改善箇所説明図

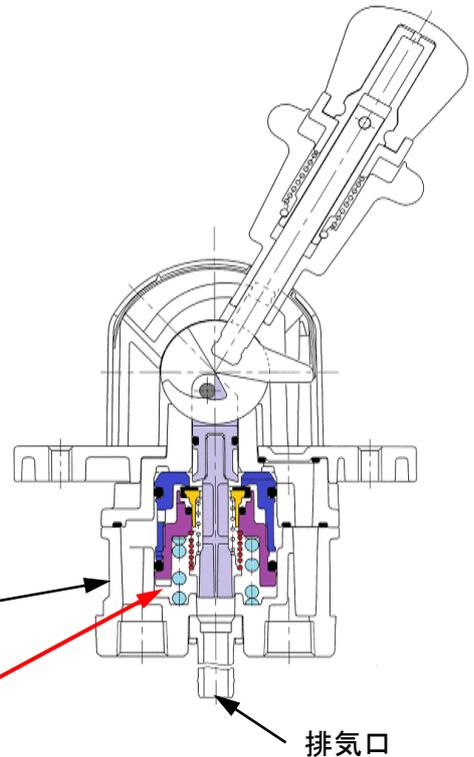
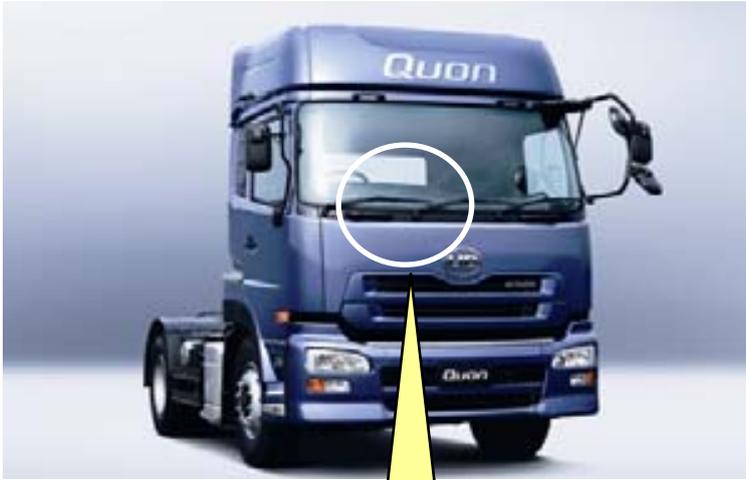
基準不適合発生箇所

大・中型トラック、バスにおいて、駐車ブレーキのハンドコントロールバルブ内ピストンの構造が不適切なため、使用過程における圧縮空気中に含まれる水分によってピストンの全長が増大し、排気バルブの開度が小さくなる場合がある。そのため、駐車ブレーキチャンバーからの排気が遅くなり、駐車ブレーキに作動遅れが生じ、そのままの状態で使用を続けると、駐車ブレーキの制動力が低下し、最悪の場合、車両が動き出すおそれがある。

改善措置の内容

全車両、ハンドコントロールバルブを対策品に交換する。なお、対策品の全数供給に時間を要するため、暫定措置として駐車ブレーキの作動の良否を点検し、次の対応を行う。

- (1) 駐車ブレーキレバーの作動位置が基準値を外れている場合は対策品に交換する。
- (2) 駐車ブレーキレバーの作動位置が基準値内の場合は、その旨を使用者に説明し、使用上の注意喚起を行い、対策部品の準備ができ次第交換する。

注： 交換部品を示す。
